# Ministero della Transizione Ecologica

**OGGETTO:[ID: 8522] Interventi di razionalizzazione RTN nel Comune di Calenzano - Variante in cavo interrato 132 kV “Calenzano - San Martino”.  
Valutazione Preliminare ai sensi dell’art. 6, c. 9, del D.Lgs. 152/2006. Nota Tecnica.**

Figura 1 – Estratto “Piano Tecnico delle Opere” e carta dei “Vincoli paesaggistici” - Interventi di razionalizzazione RTN nel Comune di Calenzano - Variante in cavo interrato 132 kV “Calenzano - San Martino”.

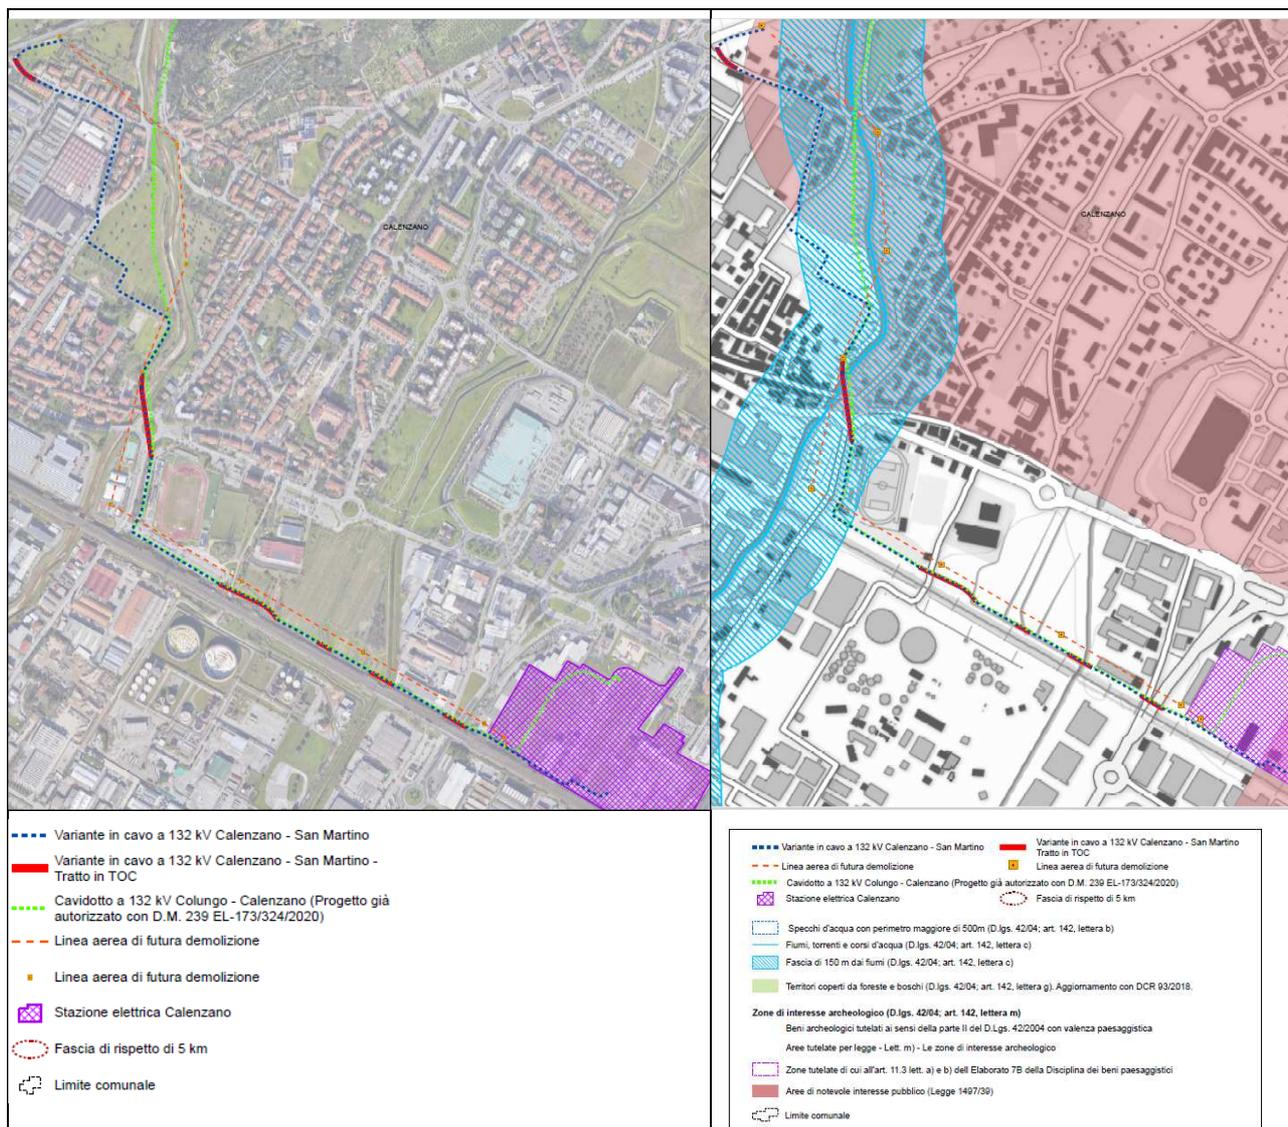
L’intervento di progetto prevede la realizzazione di un interramento dell’elettrodotto aereo a 132 kV della linea “Calenzano-San Martino” nella tratta in ingresso alla Stazione Elettrica di Calenzano (cfr. Fig. 1). In particolare, le modifiche progettuali consistono nella:

- dismissione di circa 2,2 km del tratto aereo della linea 132 kV Calenzano – San Martino. Saranno demoliti n. 9 sostegni dalla S.E. Calenzano al sostegno n.18 (incluso) della linea attuale;
- realizzazione del tratto variante in cavo in semplice terna su un nuovo tracciato, per una lunghezza di circa 2,6 km e del relativo sostegno di transizione aereo-cavo.

- Gli interventi in progetto non interessano riserve e parchi naturali o aree appartenenti ai Siti Rete Natura 2000.
- Il progetto interferisce con un'area di notevole interesse pubblico denominata “Zona panoramica del comune di Calenzano”, tutelata ai sensi dell'art. 136 D.lgs. 42/04.
- Le lavorazioni di progetto interferiscono con una fascia tutelata fluviale “Fiumicello Olona”.
- L'area di studio rientra nelle aree di produzione DOP-IGP, con produzioni agricole di particolare qualità e tipicità (art. 21 D.Lgs. 228/2001)
- L'opera in oggetto risulta interferire con le seguenti aree a pericolosità idraulica: Aree a pericolosità idraulica bassa P1. Nelle aree P1 sono consentiti gli interventi previsti dagli strumenti urbanistici garantendo il rispetto delle condizioni di mitigazione e gestione del
